VKBD 1015

Bulletin Technique – Octobre 2013

RENAULT Clio Grandtour, Clio III, Megane II, Modus/Grand Modus, Twingo

Instructions de montage : Remplacement obligatoire de l'écrou inclus dans le kit

Evolution de la conception de l'écrou

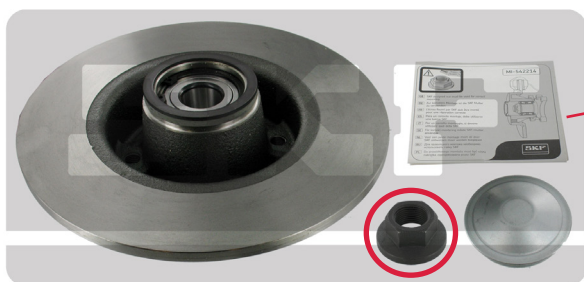
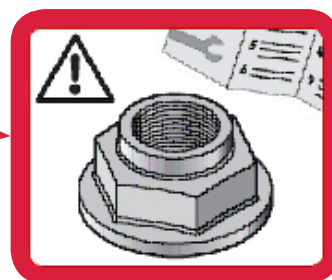
Ecrou usagé

NE PAS REUTILISER !

Ecrou neuf

Couple de serrage : 175 Nm

Le couple de serrage correct doit être appliqué à l'écrou (175 Nm) afin d'obtenir la force de serrage nécessaire requise par le roulement.

Il est très important de jeter l'ancien écrou démonté et d'utiliser l'écrou neuf fourni dans le kit.
